| <b>ASSUNTO:</b> Solicitação de sinal e respetiva linha amarela ( mercadinho de Valado dos Frades) | <b>INFORMAÇÃO N.º:</b> 194/DOMA-GMT/2024 |
|   | <b>NIPG:</b> 16105/23                    |

## INFORMAÇÃO TÉCNICA

Vista e localização da intervenção

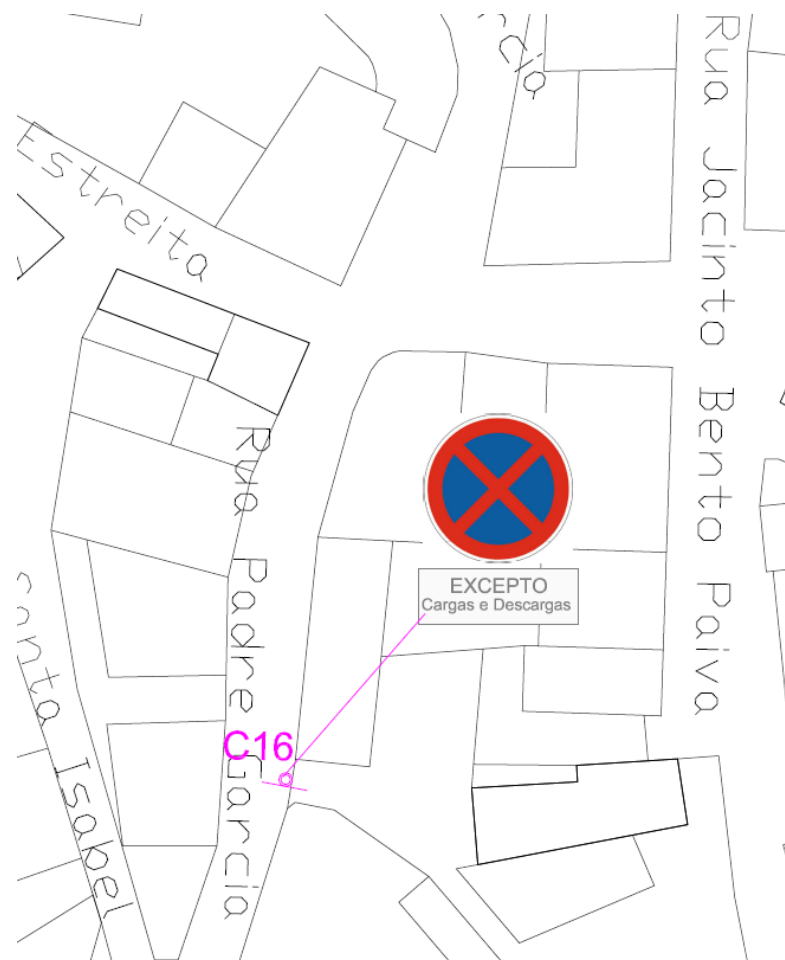
- Inexistência de sinalização rodoviária.
- Inexistência de alteração ao plano de trânsito.

Informo ainda, que após ida ao local, acompanhados por um membro da Junta de Freguesia, fomos alertados para a necessidade de implementação de mais sinalização, nas imediações da zona do "mercadinho".

Extrato da planta com a proposta de alteração ao plano de trânsito, no "Mercadinho"

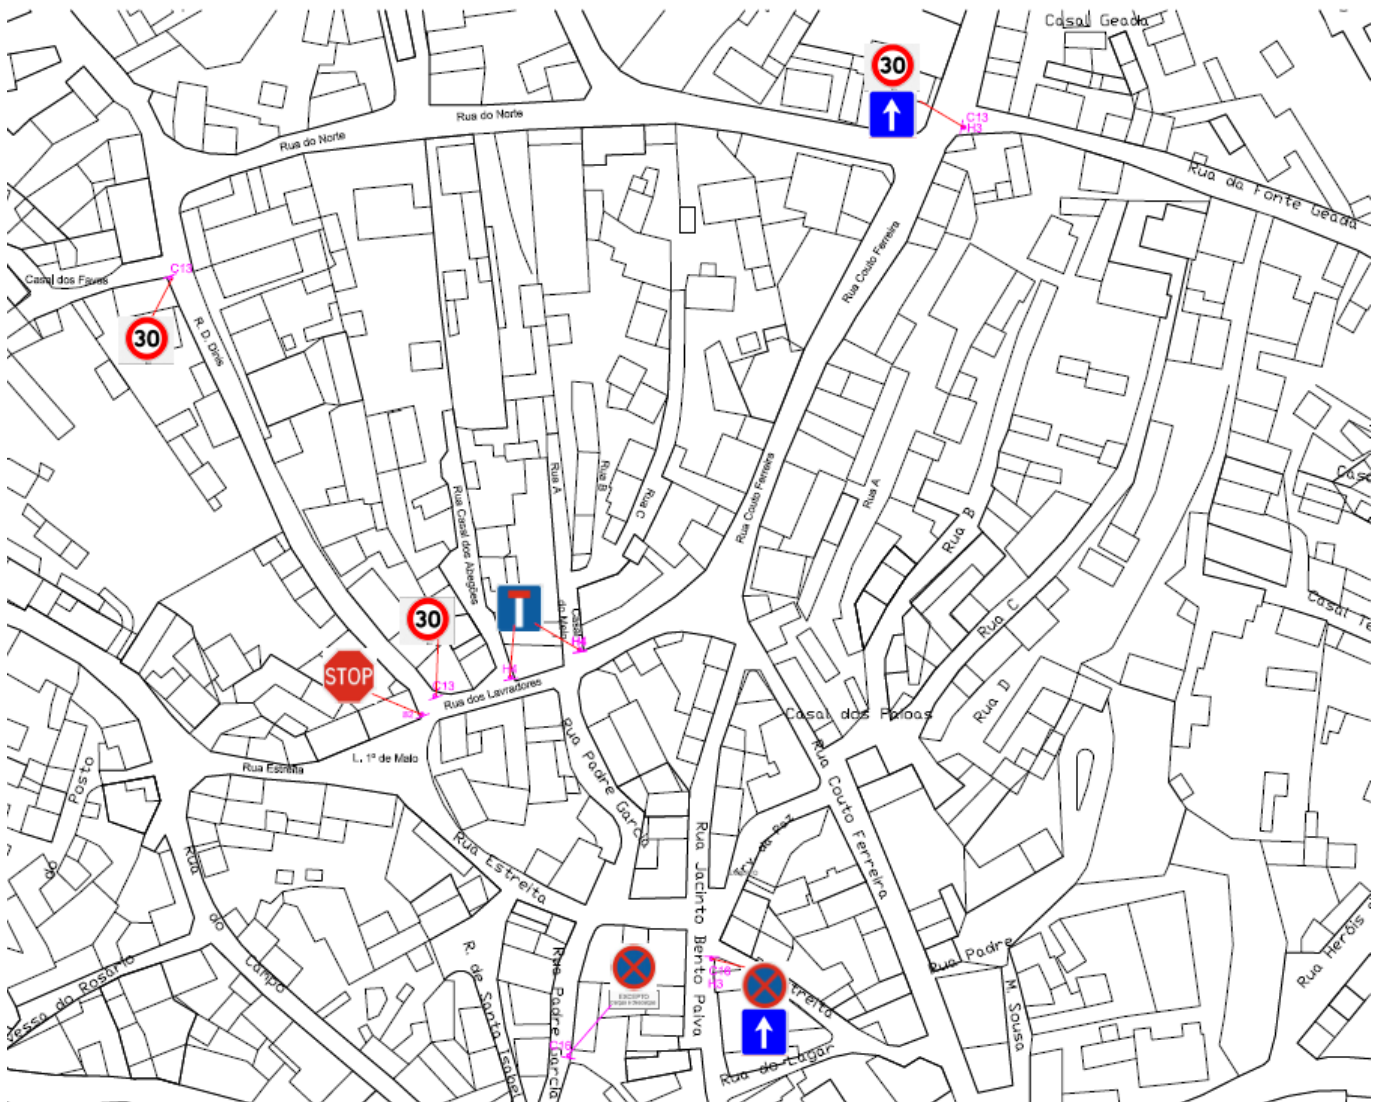
Feita a apreciação dado pedido, propõe-se a alteração ao plano de trânsito conforme planta, com a implementação de:

- 2 Sinais modelo C16 (Proibido parar e estacionar)
- 1 Placa adicional, modelo Mod10b com a inscrição (exceto cargas e descargas)
- 3 sinais modelo C13 (velocidade máxima permitida 30)
- 2 Sinais modelo H3 (Informa que a via é de sentido único)
- 2 Sinais modelo H4 (Informa estrada sem saída)
- Sinal modelo B2 (STOP)

- Propõe-se a colocação imediata, no sentido de garantir a segurança dos utilizadores das vias, ponto 4 do art.º6º do Regulamento de Trânsito do Município da Nazaré.
